## Auszug aus der Niederschrift

## **Bebauungsplan Wollomoos Nr. 12 "Sondergebiet Freiflächenfotovoltaikanlage nordöstlich von Wollomoos - Thalhausener Feld; Abwägung der eingegangenen Stellungnahmen und Billigungsbeschluss**

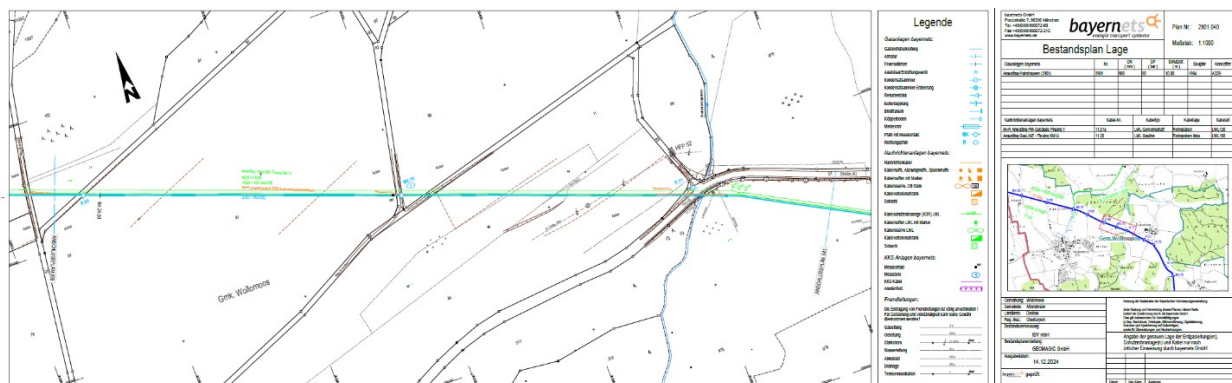
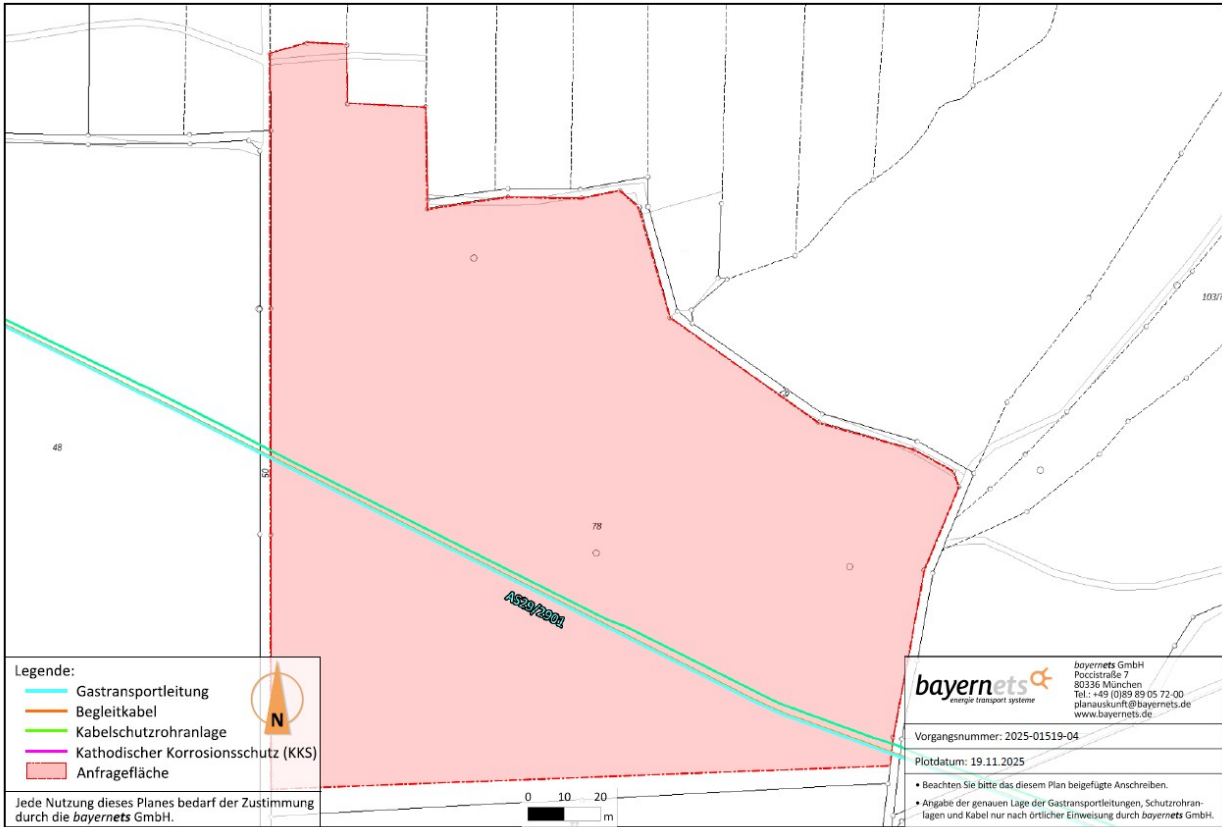
Wie Ihnen bereits bekannt verläuft im Bereich des o. g. Vorhabens – wie in den uns übersandten Planunterlagen dargestellt –die folgenden Anlagen:

Anlagentyp	Status	Bezeichnung / DN / PN / Schutzstreifen
Gastransportleitung mit 2 Begleitkabeln	in Betrieb	AS29/2901 DN 900 / PN 80 Schutzstreifen: 10.0 m (5.0 m beiderseits)
Kabel	in Betrieb	Kabelschutzrohranlage mit LWL-Kabeln (10 KSR)

**Eine Beschädigung oder Gefährdung unserer Anlagen muss unbedingt ausgeschlossen werden.**

Wir bedanken uns für die Darstellung mit Schutzstreifen im Bebauungsplan sowie um Aufnahme unserer Auflagen unter Punkt „3.2 Gastransportleitung der *bayernets* GmbH“ in der Satzung.

Die Gastransportleitung der bayernets GmbH mit einem Schutzstreifen von 10 m (je 5 m beiderseits der Rohrachse) ist bereits in der Planzeichnung dargestellt sowie die Auflagen der bayernets GmbH aus dem Schreiben vom 20.06.2022 in die Hinweise unter 3.2 übernommen. Bei Einhaltung dieser Auflagen hat die bayernets GmbH keine Einwände.

Der Marktgemeinderat nimmt die Stellungnahme zur Kenntnis und verweist auf die Darstellung der Gastransportleitung mit Schutzstreifen in Planzeichnung sowie Übernahme der Auflagen in die Hinweise.
